改善箇所説明図

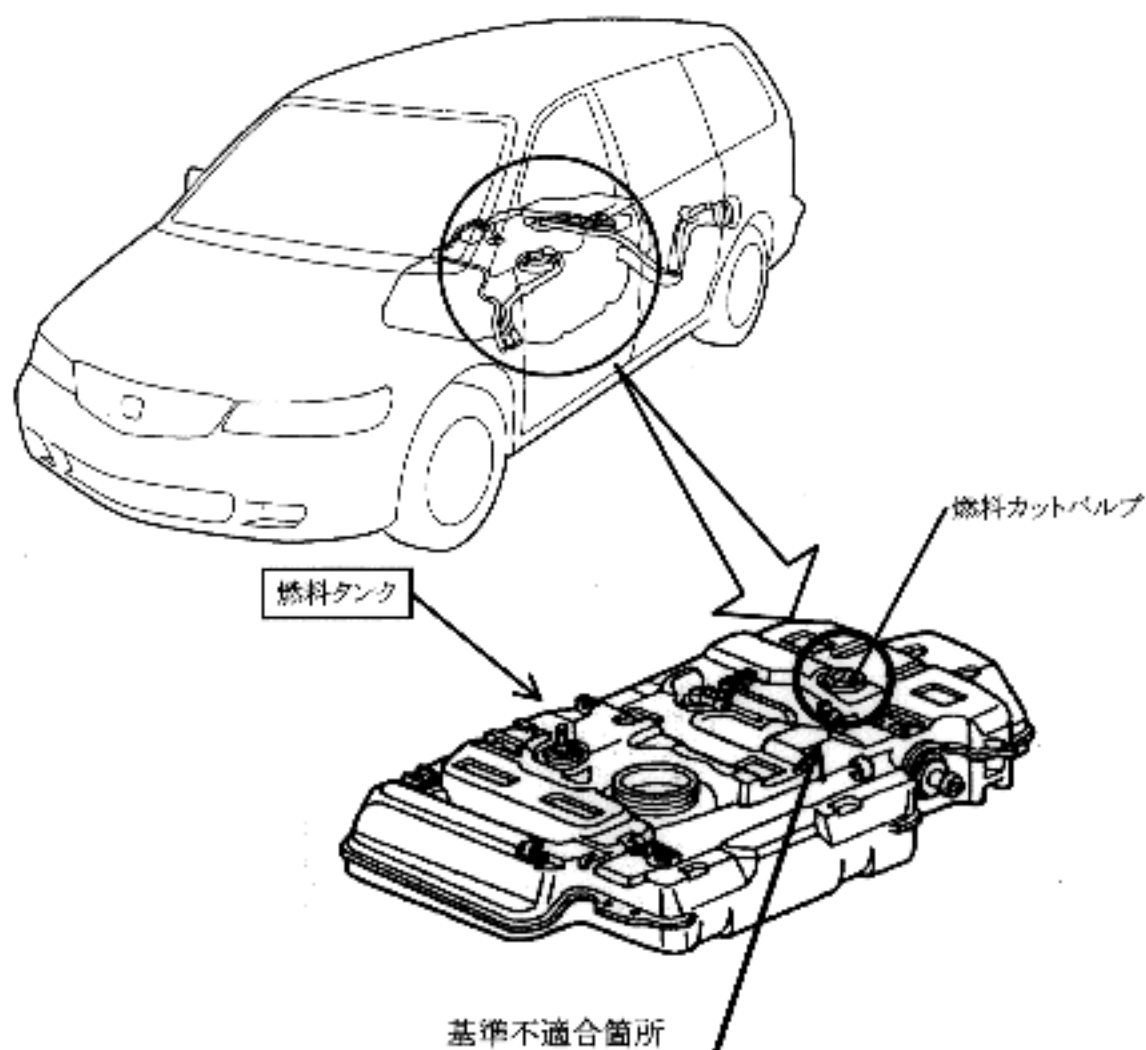
樹脂製燃料タンクの、燃料カットバルブ取付け部の溶着に不適切なものがあるため、そのままの状態で使用を続けると、当該バルブの溶着部が部分的に剥離し、燃料が漏れるおそれがある。

全車両、燃料タンクを良品に交換する。

識別: バッテリーケーブルの車体側アースボルトに黒マジックを塗布する。
